COMUNE DI PESCARA

ORDINANZA DIRIGENZIALE Numero 238 del 25/07/2017

Oggetto: ISTITUZIONE SEGNALETICA ORIZZONTALE PER TRANSITO PEDONALE IN VIA MONTE PAGANO IN CORRISPONDENZA DEL CIVICO 59, NONCHE' ISTITUZIONE DI ATTRAVERSAMENTO PEDONALE, DELLA SEGNALETICA VERTICALE CORRISPONDENTE E DI AVVISO STRETTOIA.

Modifica del tratto stradale in corrispondenza del civico n. 59 di Via Monte Pagano, mediante:

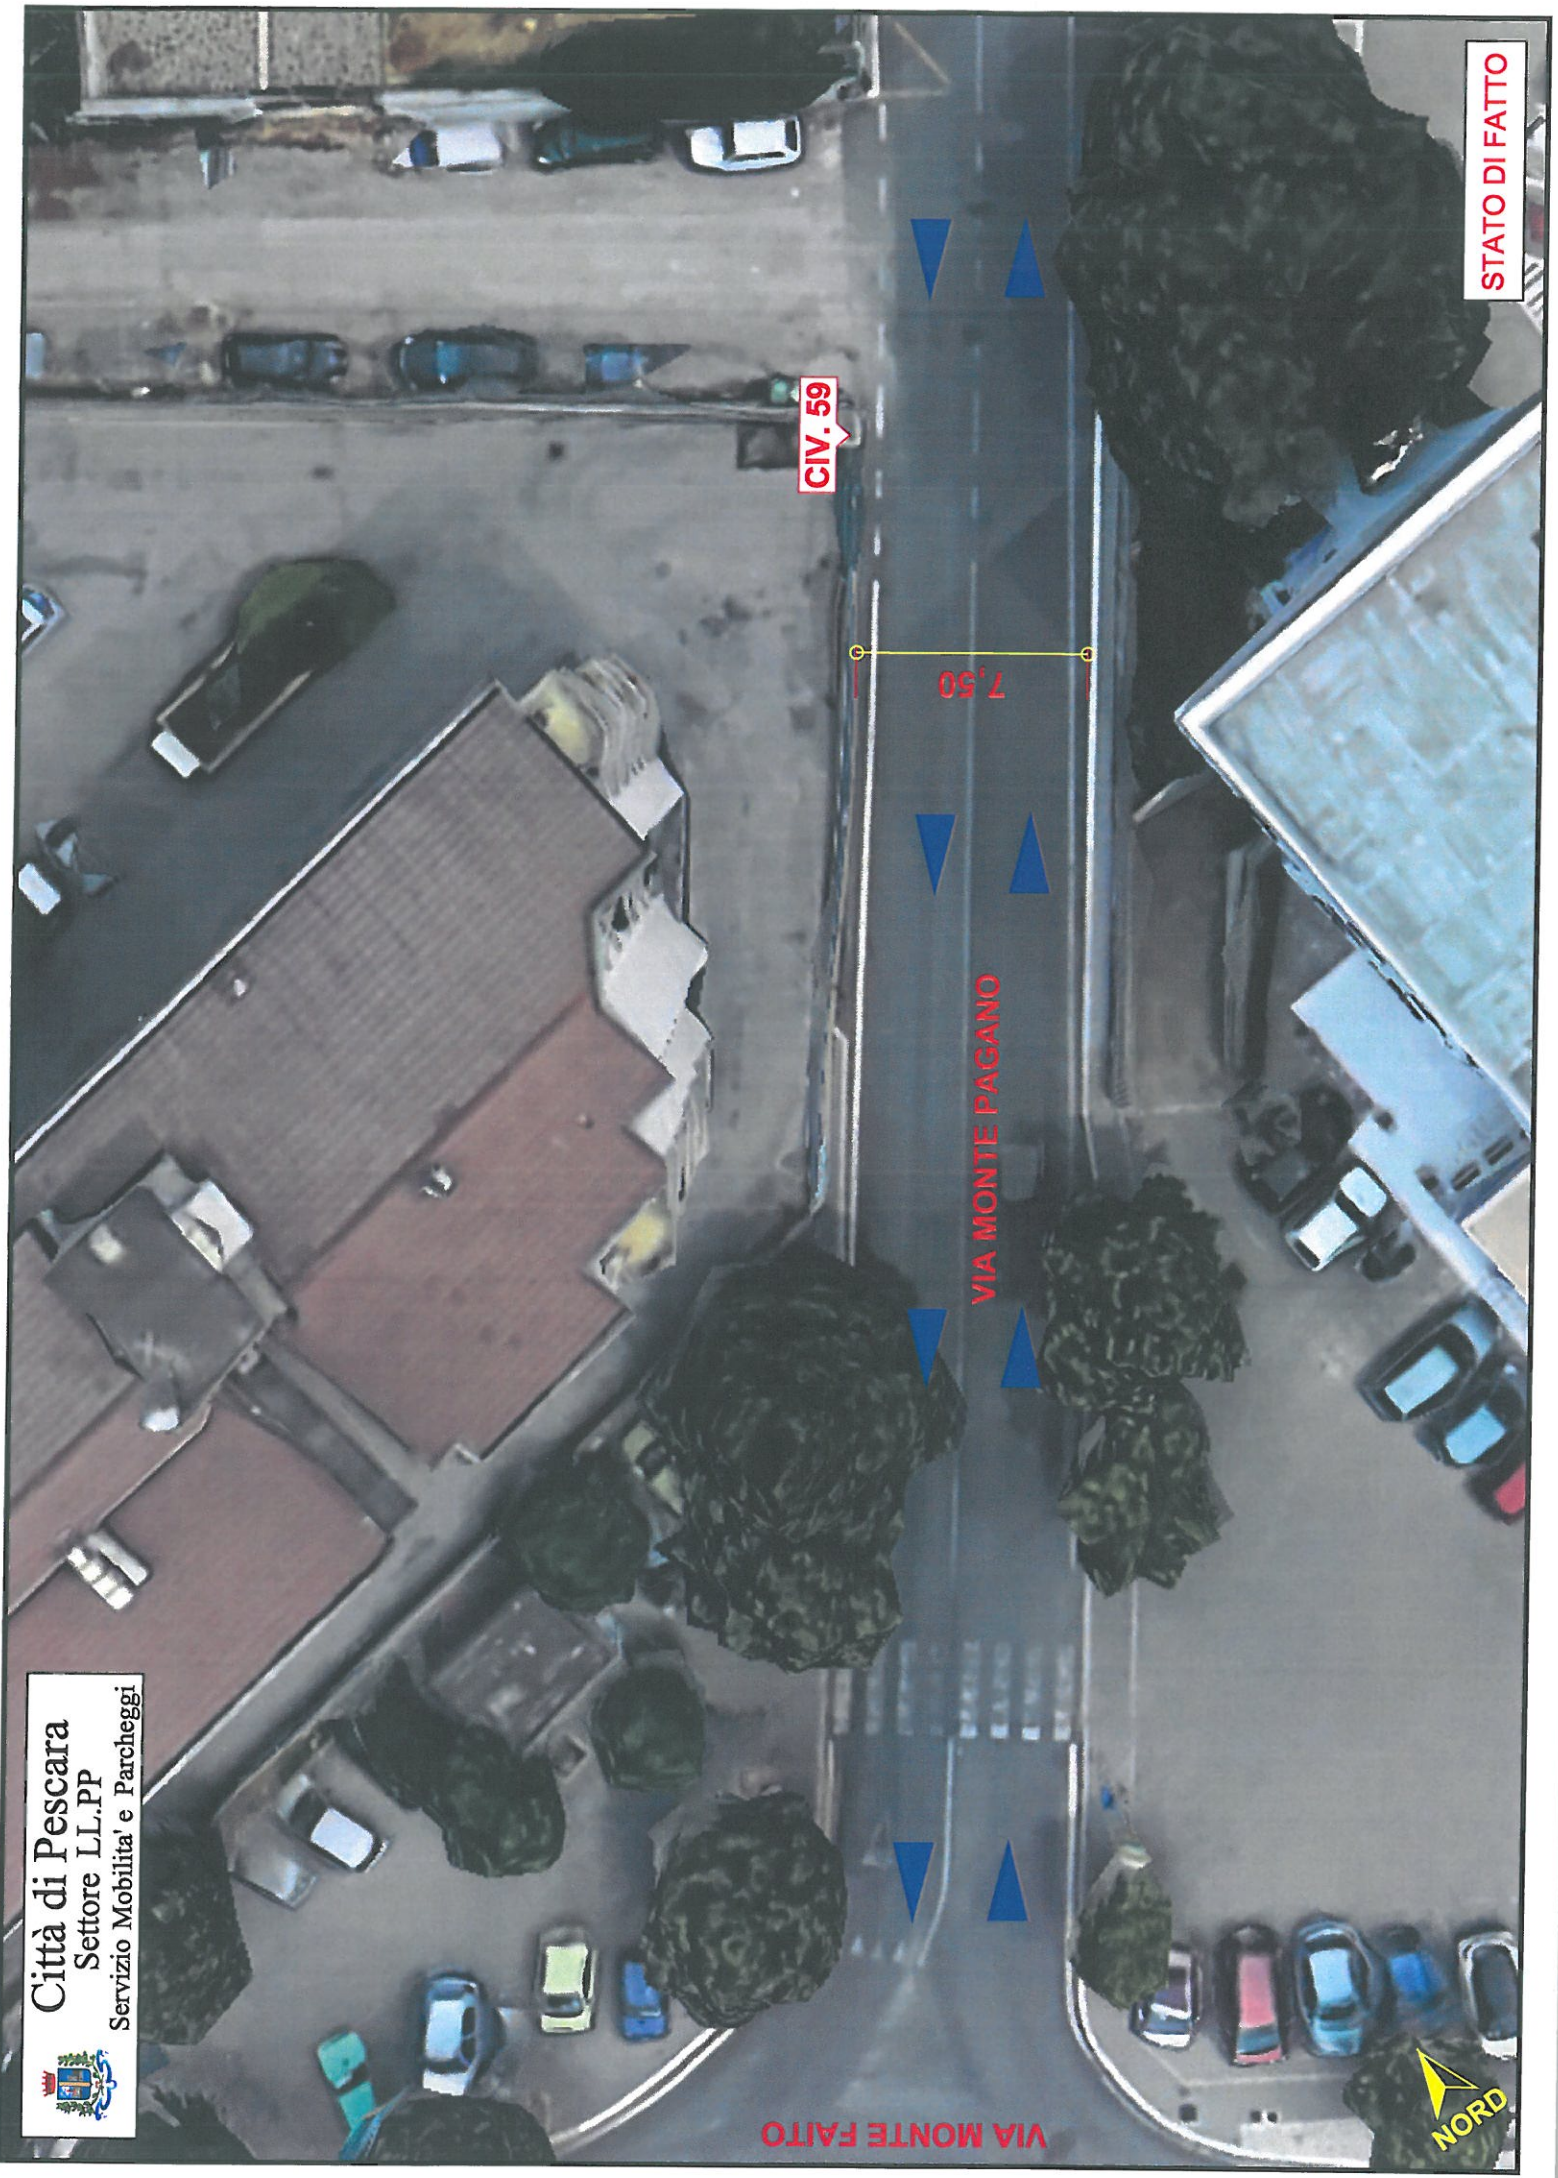
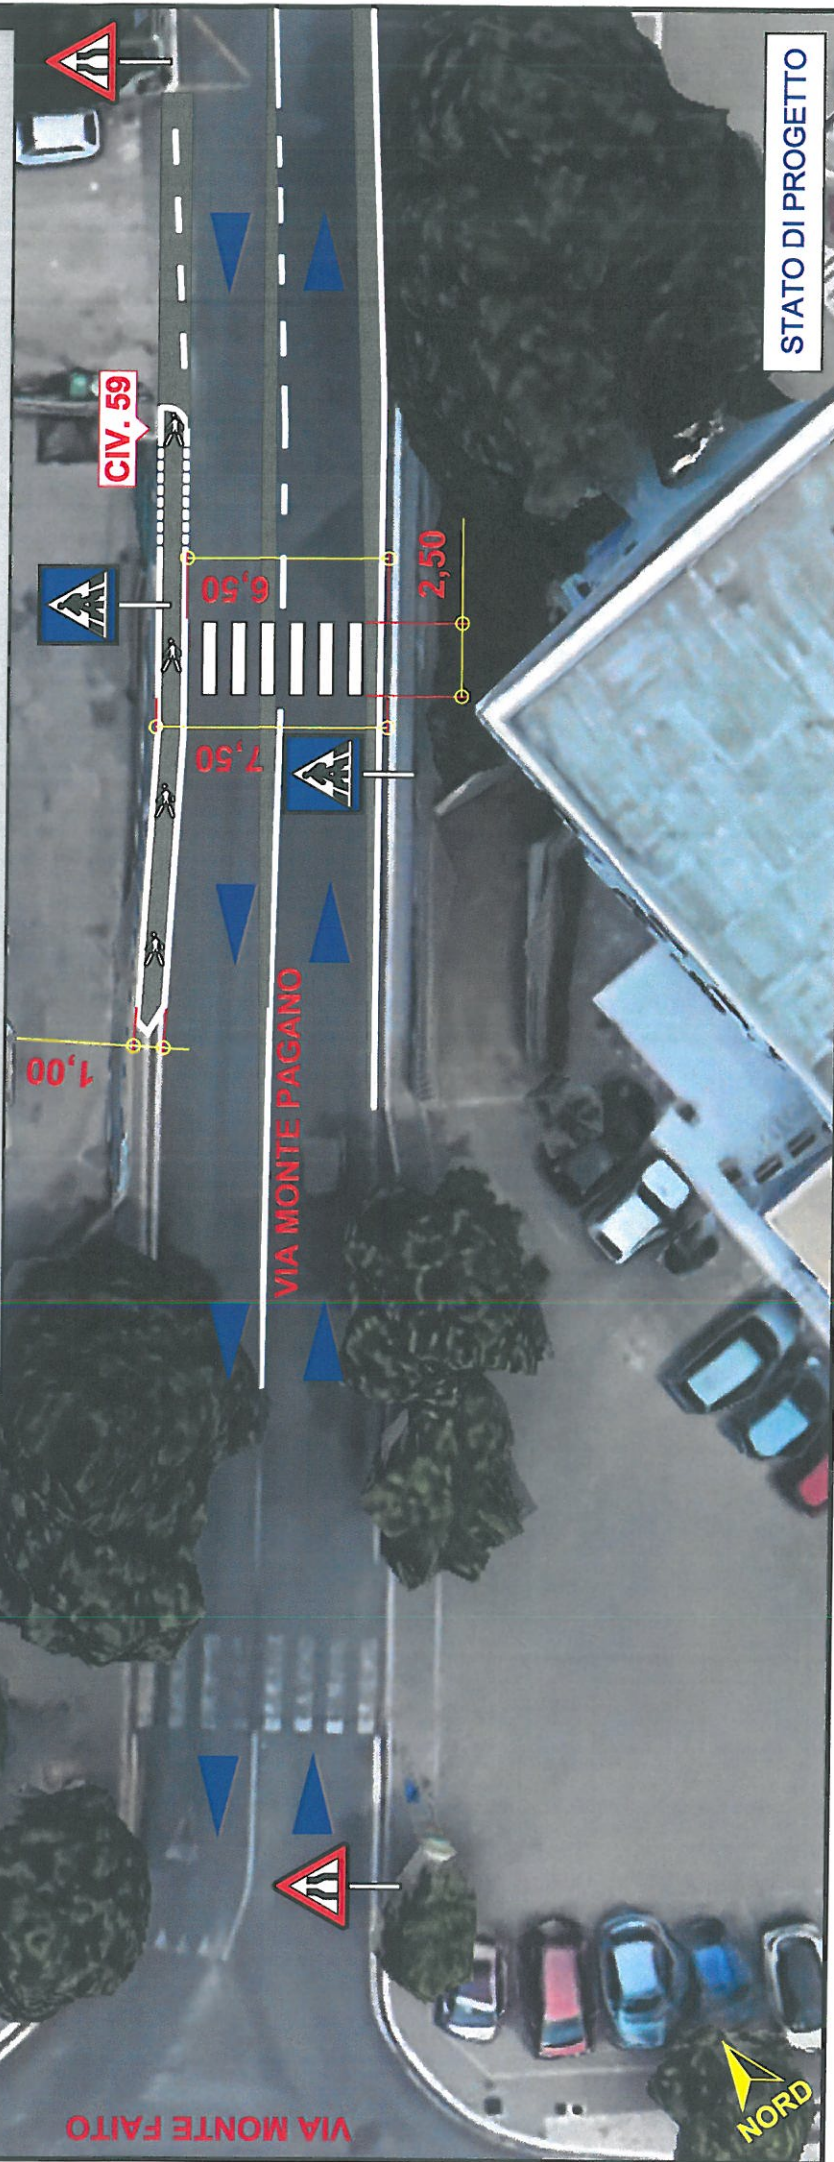
- 1) l'istituzione sul lato nord della suddetta Via, di giusta segnaletica orizzontale atta a garantire il transito pedonale per una fascia di un (1) mt.;
- 2) l'istituzione di un attraversamento pedonale sul lato monte dell'accesso carrabile posto nei pressi del civico 59, attraverso la pitturazione di apposita segnaletica orizzontale e l'installazione dei due segnali verticali corrispondenti;
- 3) l'istituzione di due segnali verticali, recanti: *"avviso di strettoia simmetrica"*.

3. l'istituzione di due segnali verticali, recanti: "avviso di strettoia simmetrica".
